DĖL SUPAPRASTINTO VIEŠOJO PIRKIMO „KAUNO KAZIO GRINIAUS PROGIMNAZIJOS ŠIAURĖS PR. 97, KAUNE, SPORTO AIKŠTELIŲ REKONSTRAVIMO DARBAI“

Vadovaujantis Kauno Kazio Griniaus progimnazijos Šiaurės pr. 97, Kaune, sporto aikštelių rekonstravimo darbų supaprastinto pirkimo atviro konkurso būdu bendrųjų pirkimo sąlygų 5.2 punktu ir pateiktais projektuotojų atsakymais, atsakome į dalyvių pateiktus klausimus (kalba netaisyta):

15	Gręžtiniai armuoto betono pamatai Ø20cm, h- 1,2 m, jų įrengimas	vnt.	55		
16	Gręžtiniai armuoto betono pamatai Ø20cm, h- 1,0 m, jų įrengimas	vnt.	6

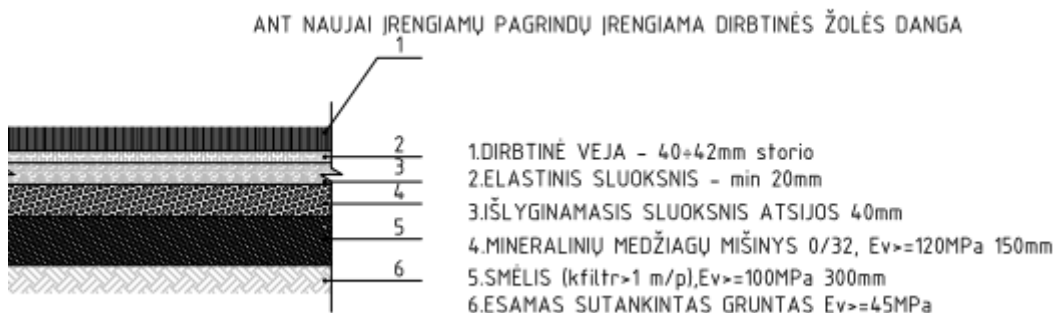
8. Klausimas. Prašau nurodyti betono ir armatūros kiekių įrengiant gręžtinius pamatus.

8. Atsakymas. Projekte Sąnaudų žiniaraštyje 2 skyriaus 4 ir 5 eilutėse pateikti kiekiai yra pakankami betono ir armatūros kiekiui įsivertinti.

Detalizuojame armatūros kiekį mini futbolo aikštelės tvoros įrengimui gręžtiniams pamatams:
Armatūra D12 A-III - 270 kg

Armatūra D6 A-I - 50 kg
